5号機取水口廻りのALPS処理水海洋放出設備設置に伴う図面の変更

福島第一原子力発電所 特定原子力施設に係る実施計画変更比較表（第Ⅲ章 第1編）

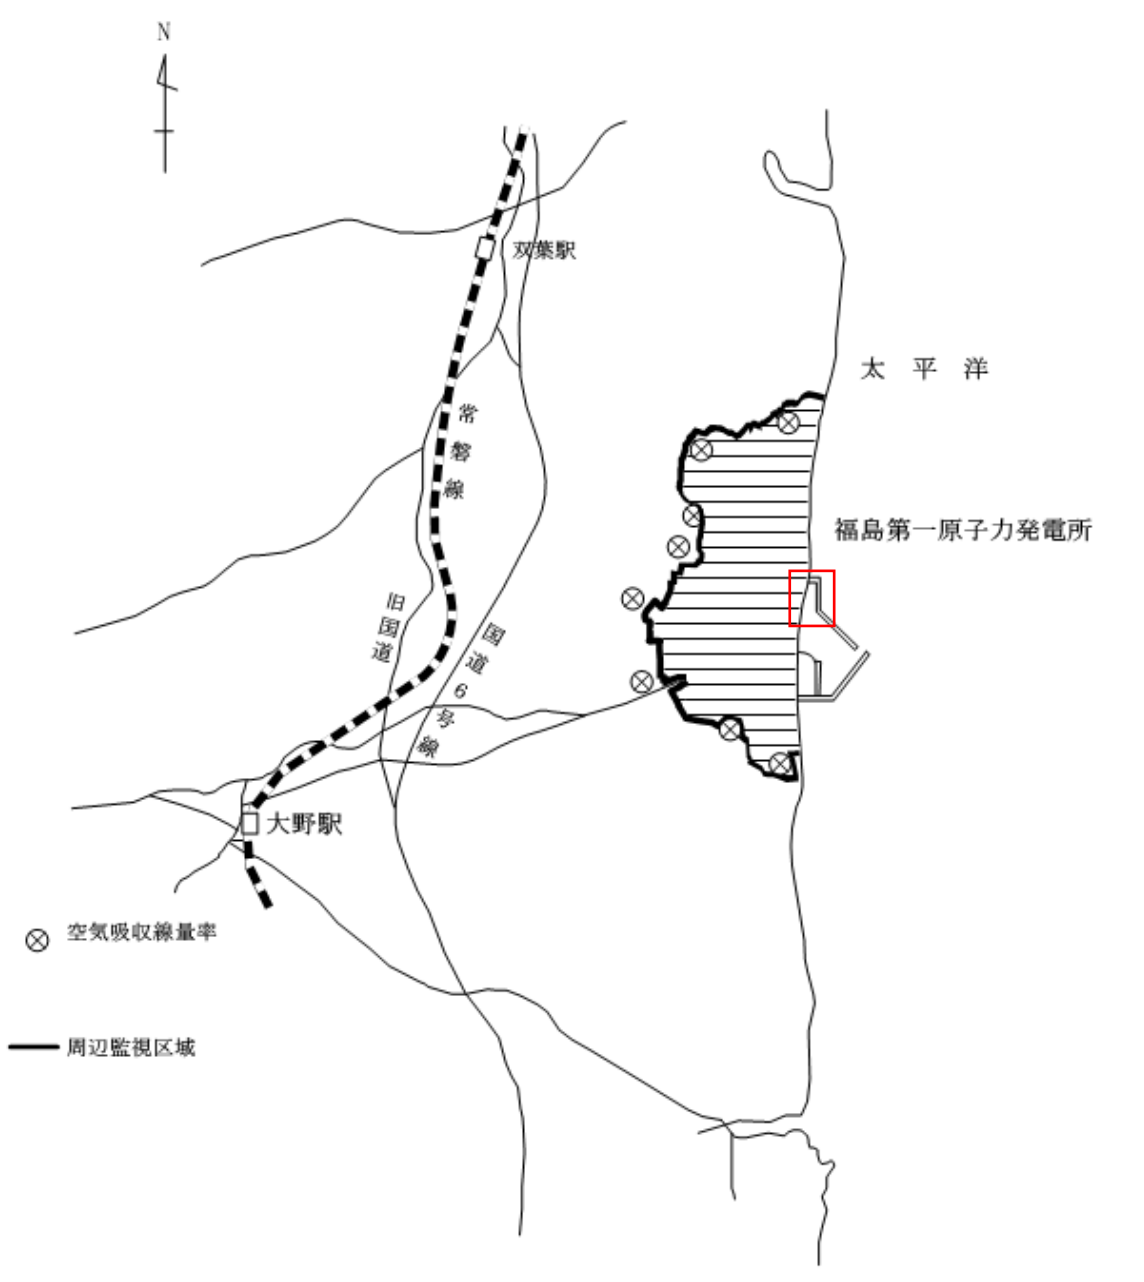
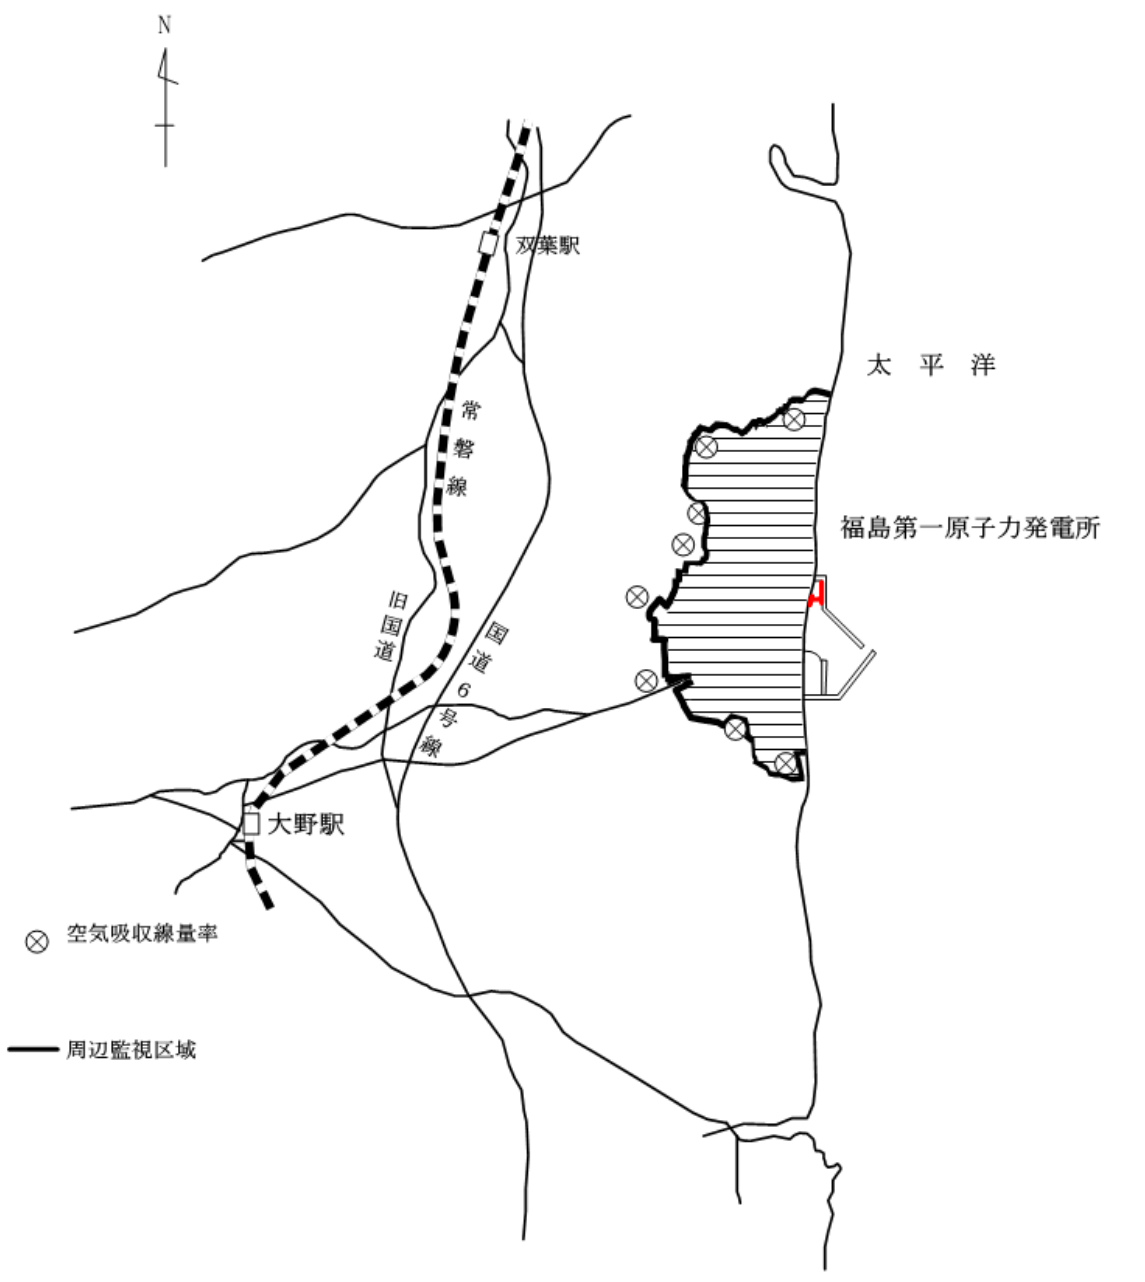
変更前	変更後	変更理由
<p>2.15 放射線管理関係設備等 2.15.1 基本設計</p> <p>(中略)</p> <p style="text-align: right;">添付資料-2</p> <p style="text-align: center;">モニタリングポストの配置図</p>  <p style="text-align: center;">図2.15-8 モニタリングポスト配置図</p> <p>(以下, 省略)</p>	<p>2.15 放射線管理関係設備等 2.15.1 基本設計</p> <p>(中略)</p> <p style="text-align: right;">添付資料-2</p> <p style="text-align: center;">モニタリングポストの配置図</p>  <p style="text-align: center;">図2.15-8 モニタリングポスト配置図</p> <p>(以下, 省略)</p>	<p>5号機取水口廻りのALPS処理水海洋放出設備設置に伴う図面の変更</p>

図-1 5・6号機 滞留水貯留設備 全体概要図 (増設及び廃止後)

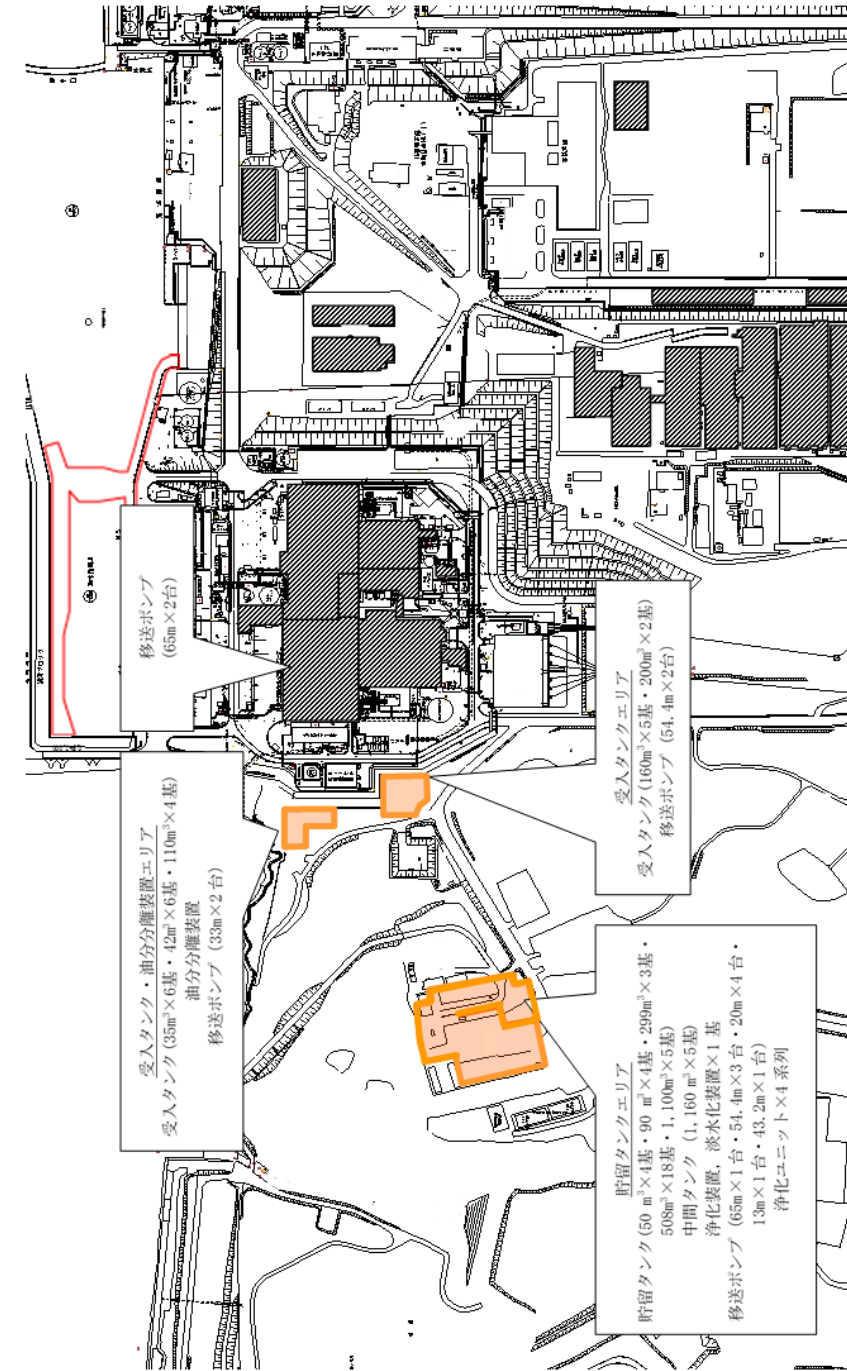
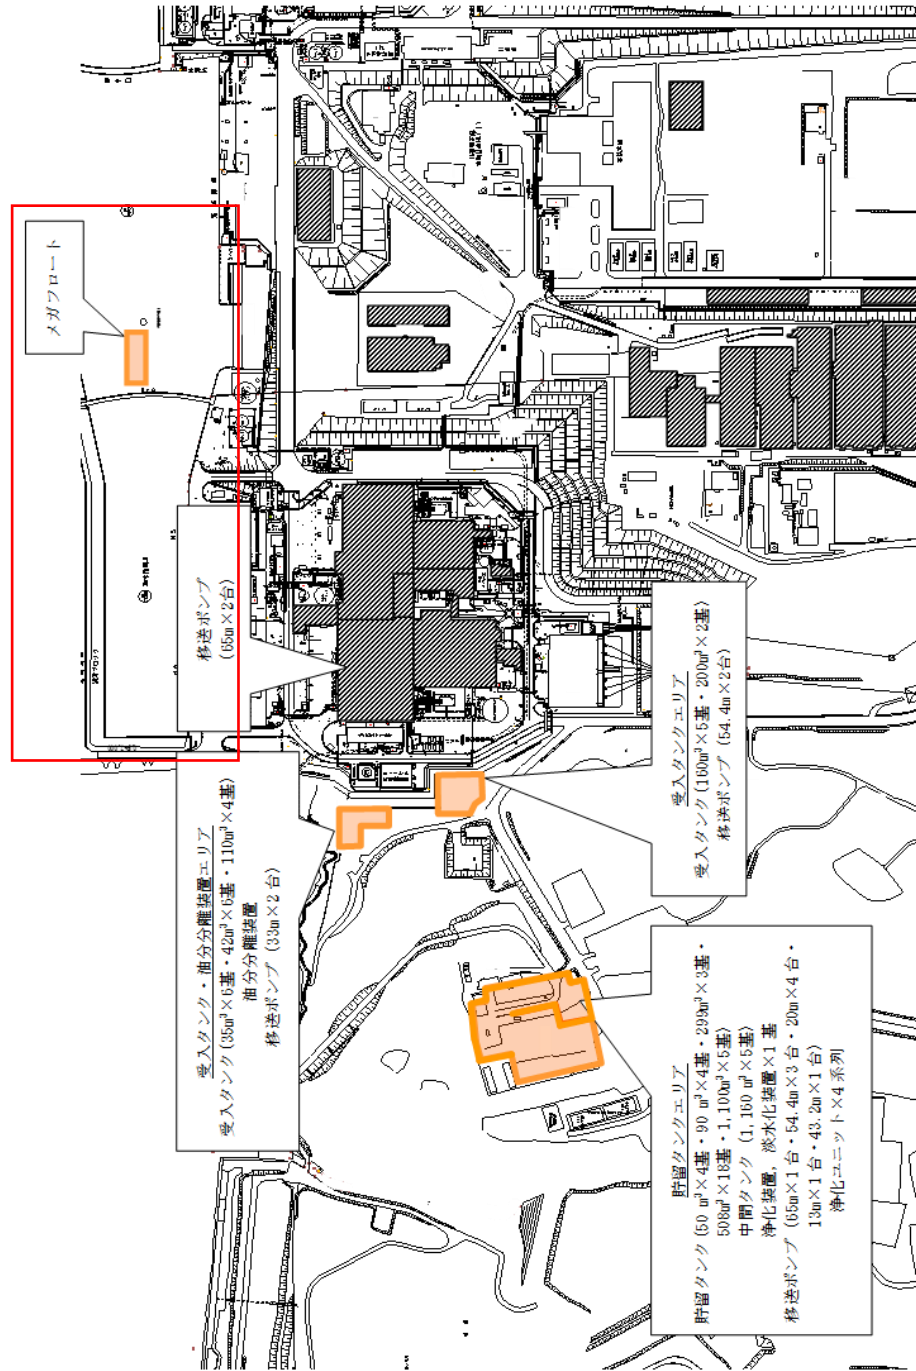
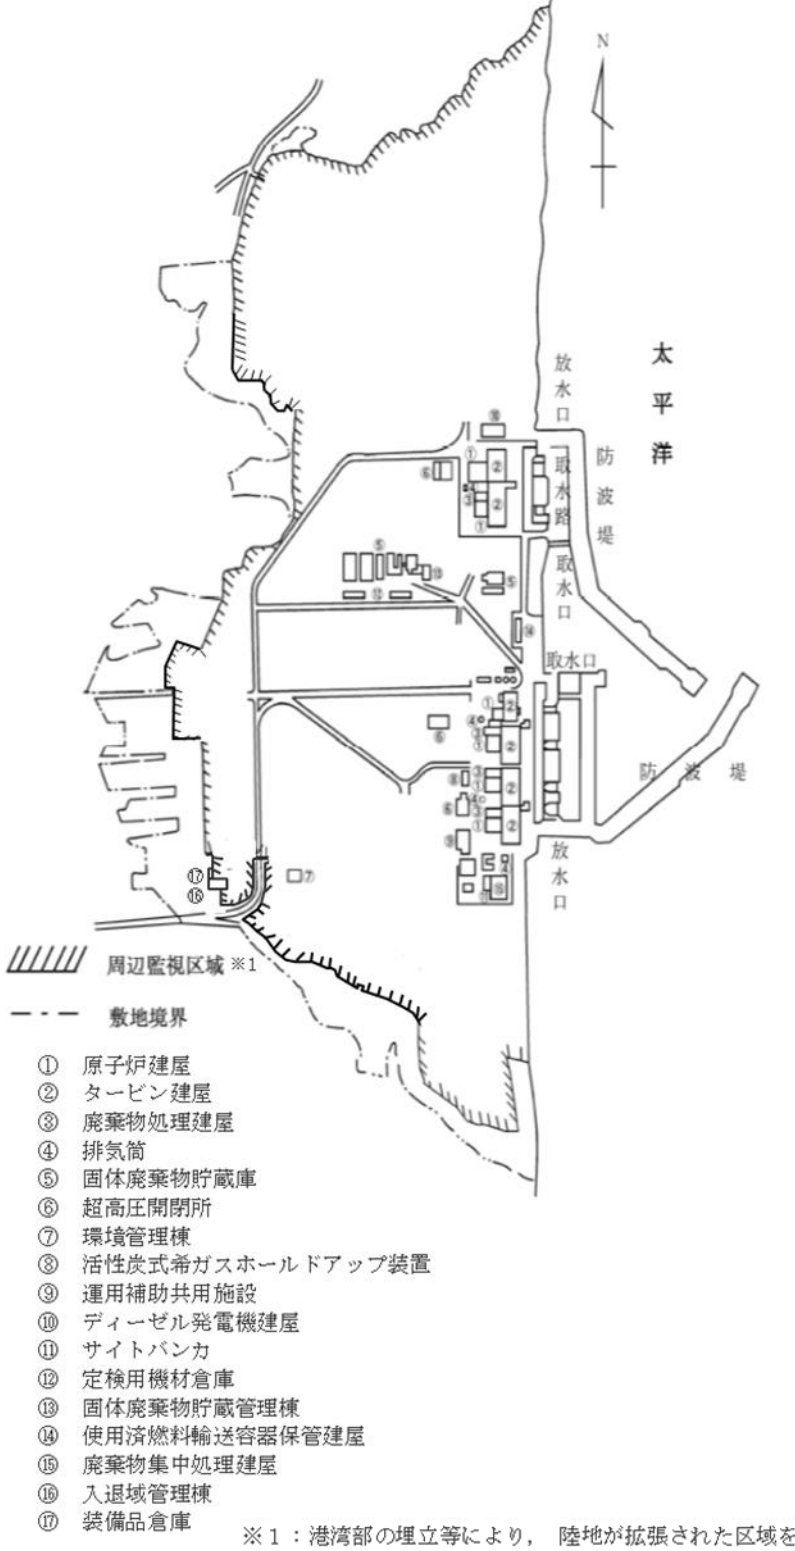
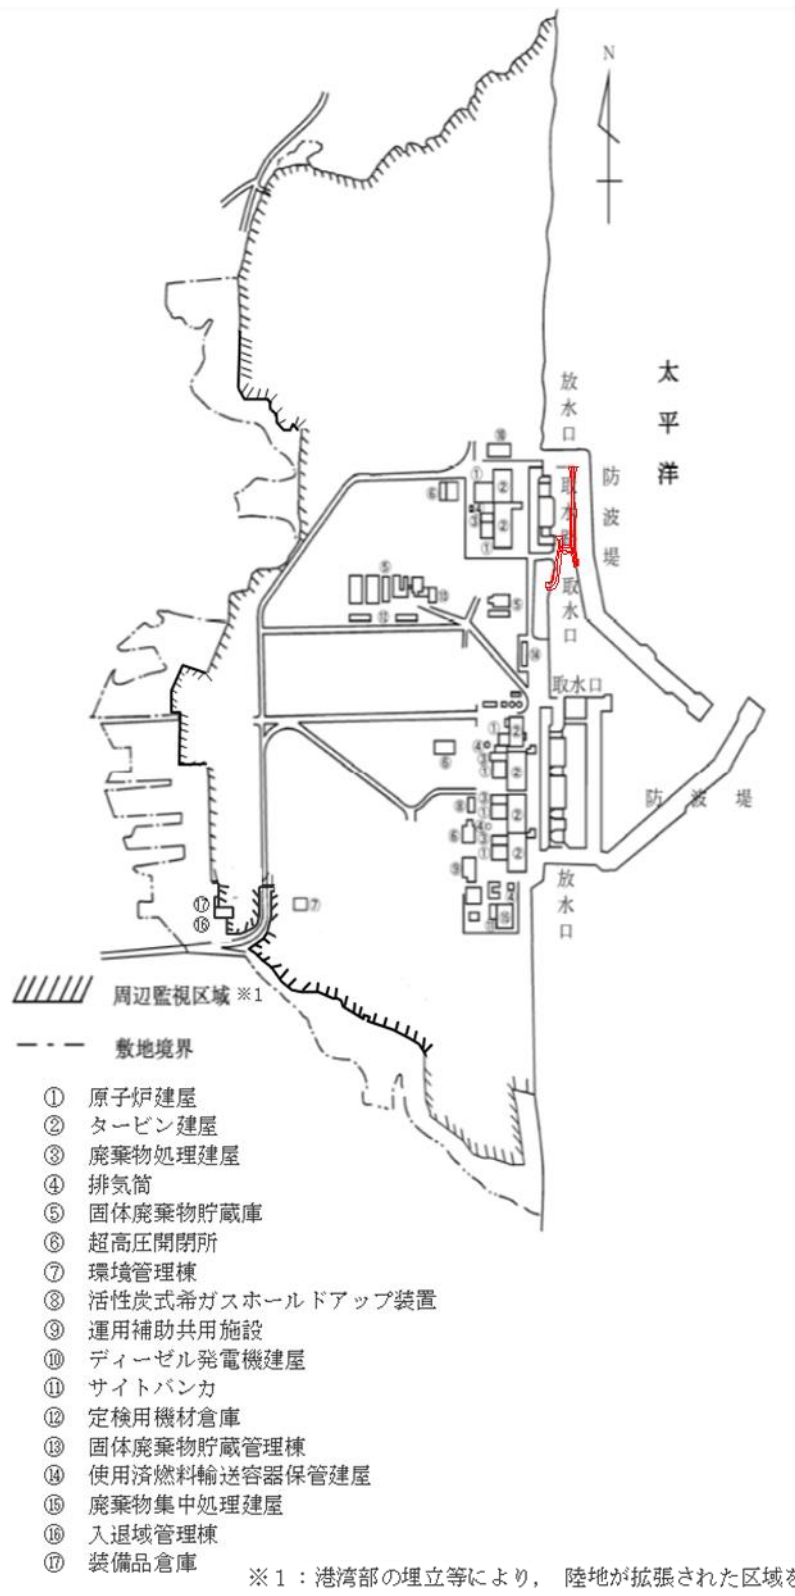
5号機取水口廻りのALPS処理水海洋放出設備設置に伴う図面の変更

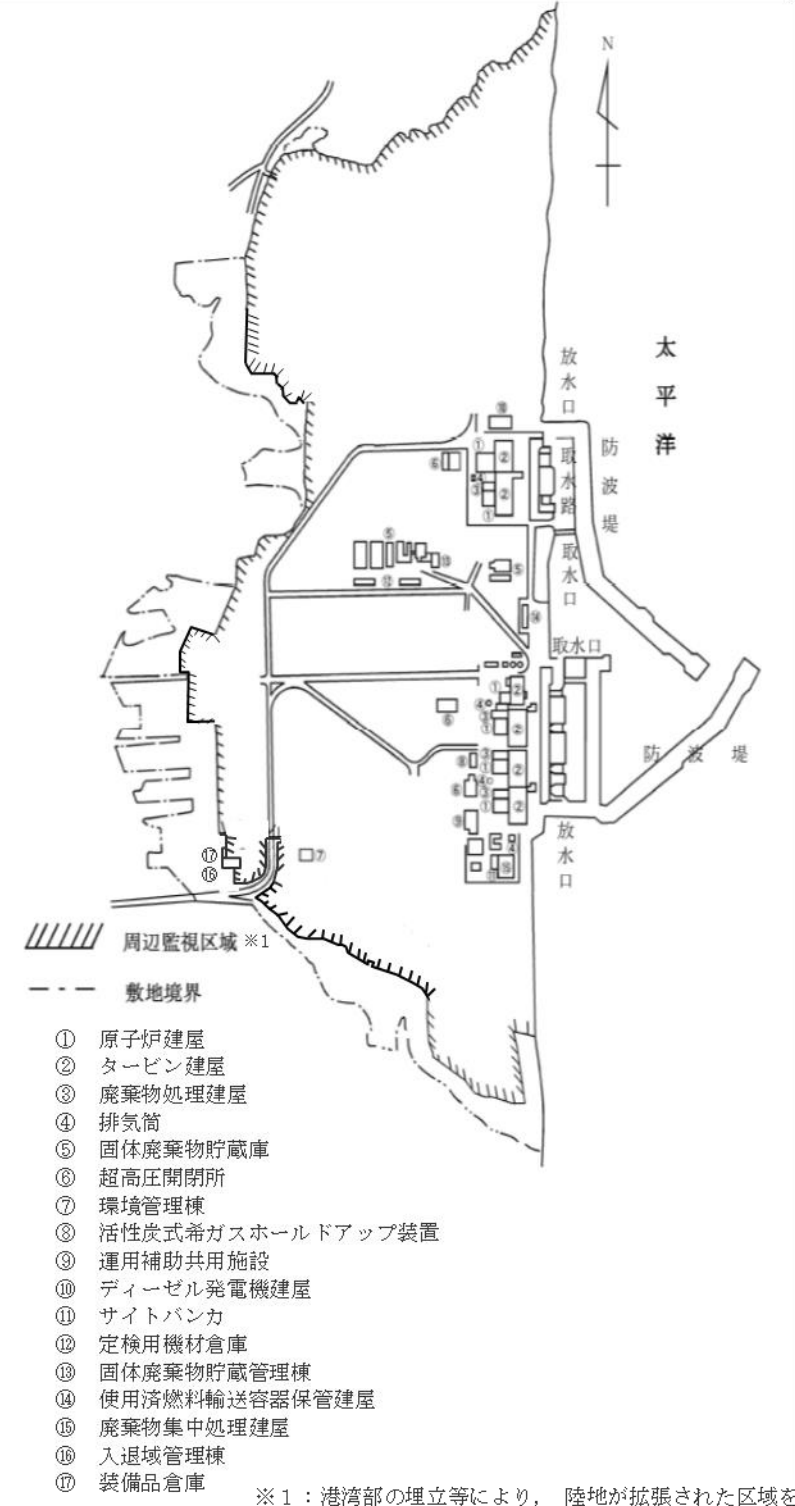
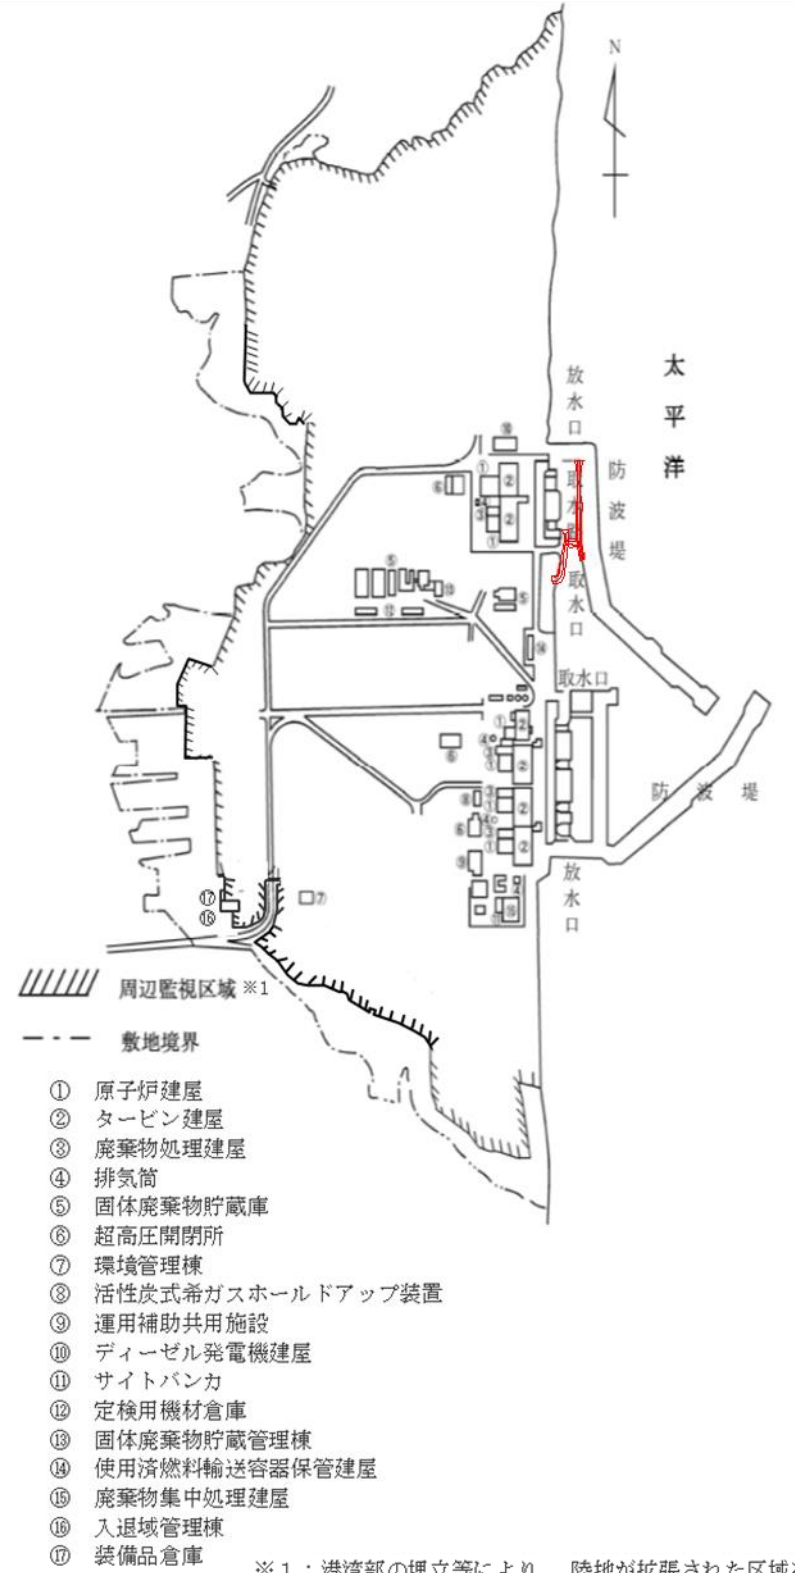
変更前	変更後	変更理由
<p>図60</p> <p>図60は、福島第一原子力発電所周辺の監視区域を示す地図である。北極星を指すNの記号がある。常磐線、旧国道、国道6号線、双葉駅、大野駅が示されている。太平洋の位置も示されている。図中の記号は以下の通りである： ⊗ 空気吸収線量率 ⊙ 空気吸収線量 ⊚ 粒子状放射性物質濃度 — 周辺監視区域</p>	<p>図60</p> <p>図60は、福島第一原子力発電所周辺の監視区域を示す地図である。北極星を指すNの記号がある。常磐線、旧国道、国道6号線、双葉駅、大野駅が示されている。太平洋の位置も示されている。図中の記号は以下の通りである： ⊗ 空気吸収線量率 ⊙ 空気吸収線量 ⊚ 粒子状放射性物質濃度 — 周辺監視区域</p>	<p>5号機取水口廻りのALPS処理水海洋放出設備設置に伴う図面の変更</p>
